PARECER 003/2025 – CEIV
COMISSÃO PERMANENTE DE ANÁLISE DE ESTUDO DE IMPACTO DE VIZINHANÇA
(CEIV)

(X) Primeira Análise – Parecer nº 003/2025-CEIV – 19/02/2025

Processo Administrativo nº: Protocolo nº 95.830/2024

Projeto: Marine Palace

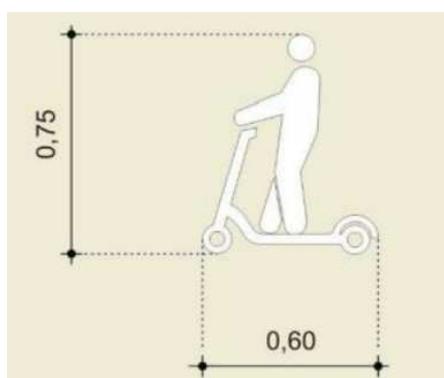
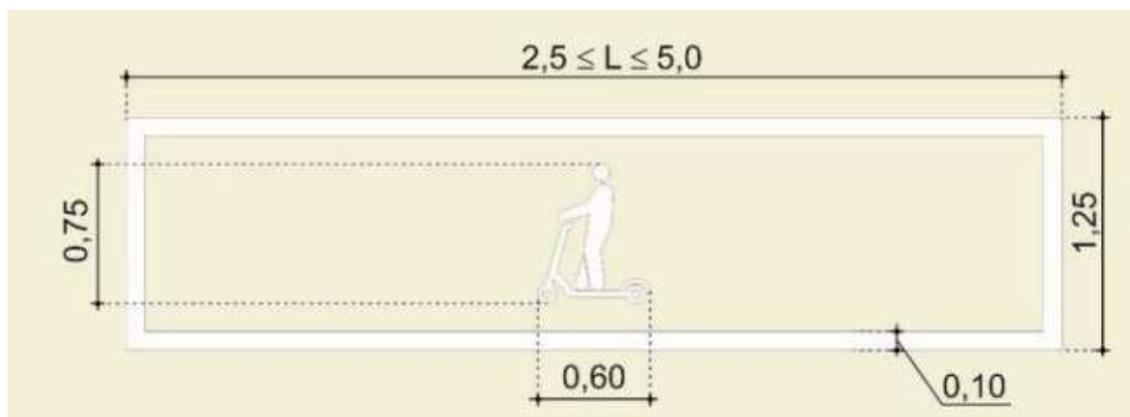
37.1 Apresentar, de maneira isolada, a prancha específica das vagas de estacionamento e dos acessos (veiculares e de pedestres);

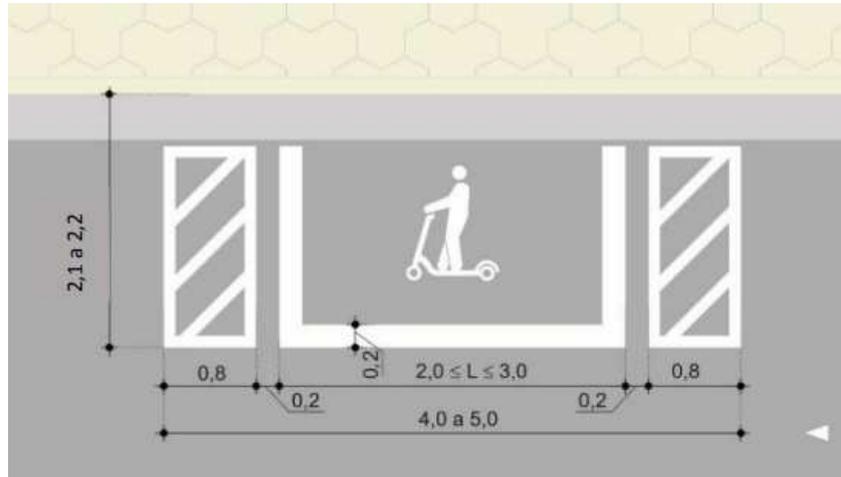
37.2 Adequar as dimensões da vaga de carga/descarga interna, no EPP, para no mínimo, 2,70 x 8,0 metros, demonstrando qual tipo de veículo poderá ser utilizado para realizar as operações de carga/descarga interna (considerando as dimensões do portão de acesso) e como será a rota de carregamento/descarregamento das mercadorias e produtos até as lojas comerciais. Ademais, apresentar no projeto, os raios de giro desse tipo de veículo nas curvaturas existentes no interior do estacionamento, até chegar na vaga a ele destinada, demonstrando tecnicamente a viabilidade da operação com segurança;
